L'arnaque des photomontages de l'étude d'incidence.

Prenons l'exemple de la vue depuis la route de Charlemont à Foische :
dossier A6_EIE / fichier 2 - Carto_PM_02avril2026.pdf / page 18

Cadrage vue panoramique

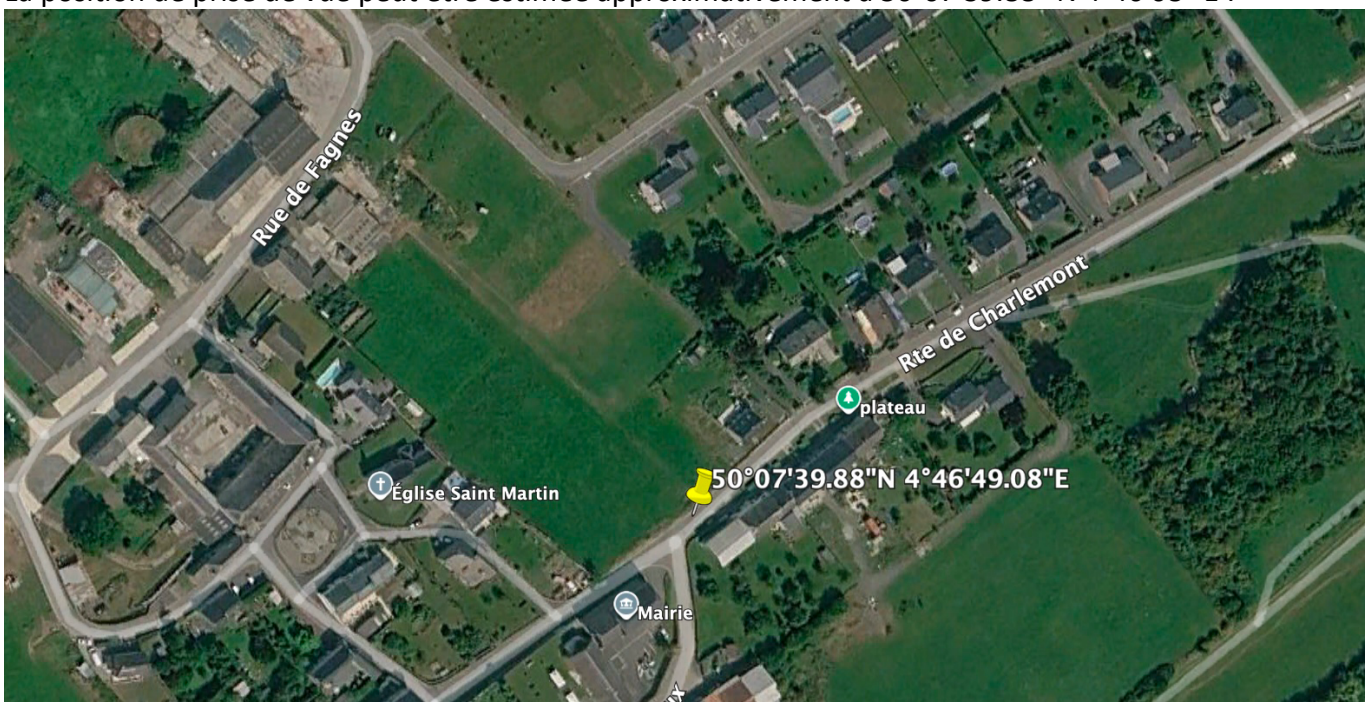
Une partie de photo WattElse prise au très grand-angle et recadrée et appelée Cadrage vision humaine !

La photo du dossier WattElse a été prise avec un objectif de focale très courte et présente un angle de vue très large (très grand angle). Ensuite, la photo est recadrée et présentée comme vision humaine. Pourquoi ?
Ce procédé technique écrase artificiellement les perspectives, faisant paraître les éoliennes beaucoup plus petites et éloignées qu'elles ne le seraient en réalité.
Dans le projet remanié, les éoliennes ont été réduites à 200 mètres de hauteur mais lors de la Réunion d'Information Préalable, la taille pouvait être de 230 mètres.

La comparaison des images, plus exactement la hauteur du clocher de l'église par rapport à la ligne d'horizon du plateau éolien, montre également que la photo de WattElse est prise de plus bas pour minimiser plus encore la taille des éoliennes.
Notre simulation réaliste (focale 28 mm) a été réalisée sur base de machines de 230 mètres de hauteur. Même avec la réduction récente à 200 mètres annoncée par le promoteur (page 1), la comparaison prouve que la méthode de WattElse (prise de vue ultra-basse et grand-angle) cherche à masquer la véritable échelle des machines à l'horizon.

Il est scientifiquement démontré que le visuel présenté par le promoteur sous l'appellation **"Cadrage vision humaine"** subit une déformation géométrique majeure qui fausse la perception réelle du paysage.
En prenant pour référence une photographie témoin non modifiée, prise sur le terrain à l'aide d'un objectif de 28 mm (projection rectiligne naturelle), et en normalisant l'échelle des deux images sur une distance fixe (1127 pixels entre le sommet de la maison de gauche et la tour pointue du château), on observe une anomalie critique :

- Sur la photo témoin réelle, la distance entre le clocher de l'église et la tour pointue du château mesure **264 pixels**.
- Sur le document du promoteur, cette même distance interne s'effondre à **225 pixels**.

Conclusion technique :
On constate un écart géométrique de **17,33 %** entre les deux documents. Cette distorsion s'explique par l'utilisation d'une projection panoramique artificielle (de type cylindrique ou sphérique) combinée à un déplacement du point de vue. En compressant l'espace de plus de 17 % au centre de l'image, le promoteur réduit artificiellement l'échelle visuelle de l'arrière-plan. Ce document ne peut en aucun cas être qualifié de "vision humaine" et doit être écarté pour non-conformité flagrante, car il minimise visuellement l'impact réel et la taille des futures éoliennes.
